質 疑 応 答 書

工事名 平成25年度（仮称）仙台市霊屋復興公営住宅新築工事

4階建(ラップル山留・根切り)計画図 S=1/200

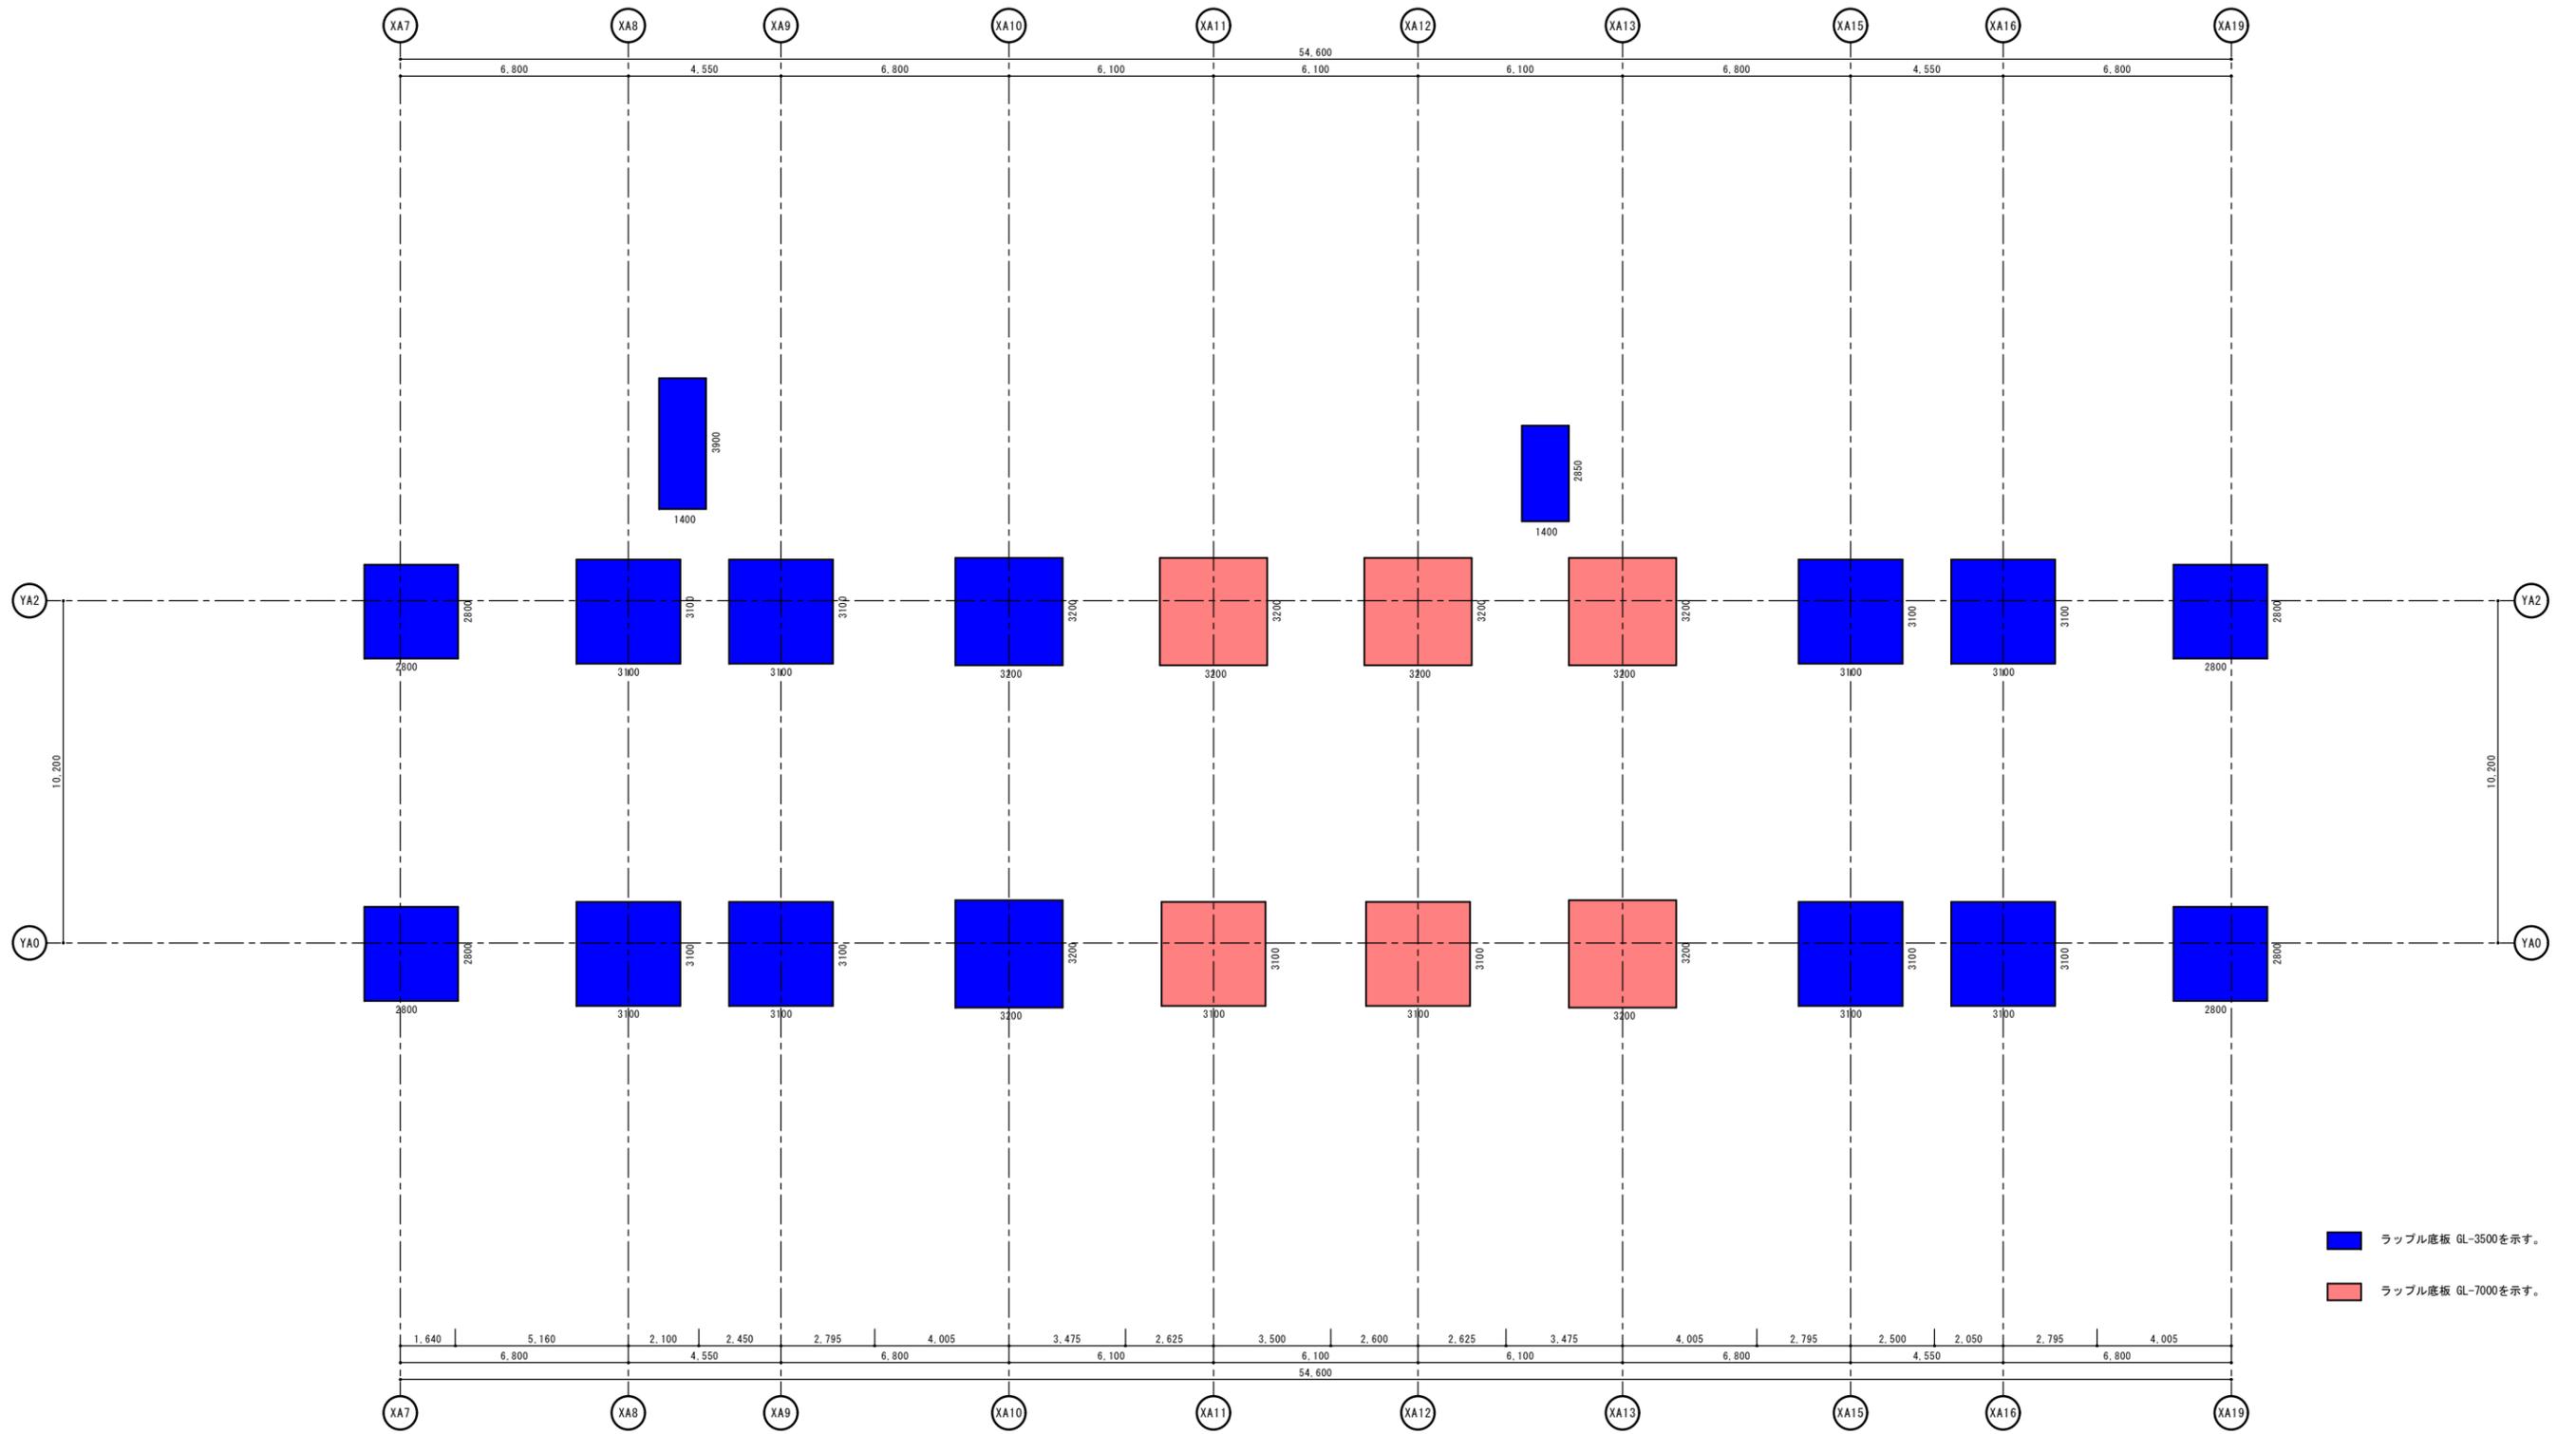
<p>A-01図 建築工事特記仕様書</p> <p>山留めの設置 鋼矢板と有りますが、建築工事数量内訳書を参照しますと、4階棟 5階棟に該当しますが、施工範囲が不明です。</p> <p>山留め計画図、ラップル計画図</p> <p>ご指示願います。</p>	<p>別紙の添付図のとおりです。</p>
<p>地盤改良について</p> <p>各棟試験掘りを行い支持層が設計レベルより深い場合は山留の範囲及び地盤改良工法等は変更協議になるものと考えて宜しいでしょうか。</p> <p>ご指示願います。</p>	<p>試験掘りの結果に基づき、支持層が設計レベルより浅い場合も含め、別途協議を行うものとしします。</p>
<p>A-06図 工事取合区分表</p> <p>外構等 U字溝 L型側溝、縁石類が建築工事とありますが、該当部位が不明です。</p> <p>ご指示願います。</p>	<p>U字溝 L型側溝、縁石類は別途外構工事で予定しているため、今回の建築工事にはありません。</p>
<p>A-06図 工事取合区分表</p> <p>煙突工事1式 オイルサービスタンク用防油提 が建築工事とありますが、該当部位が不明です。</p> <p>ご指示願います。</p>	<p>煙突工事1式 オイルサービスタンク用防油提は今回の建築工事にはありません。</p>

ラップル底板 GL-7200を示す。

■ ラップル底板 GL-3500を示す。
■ ラップル底板 GL-7000を示す。
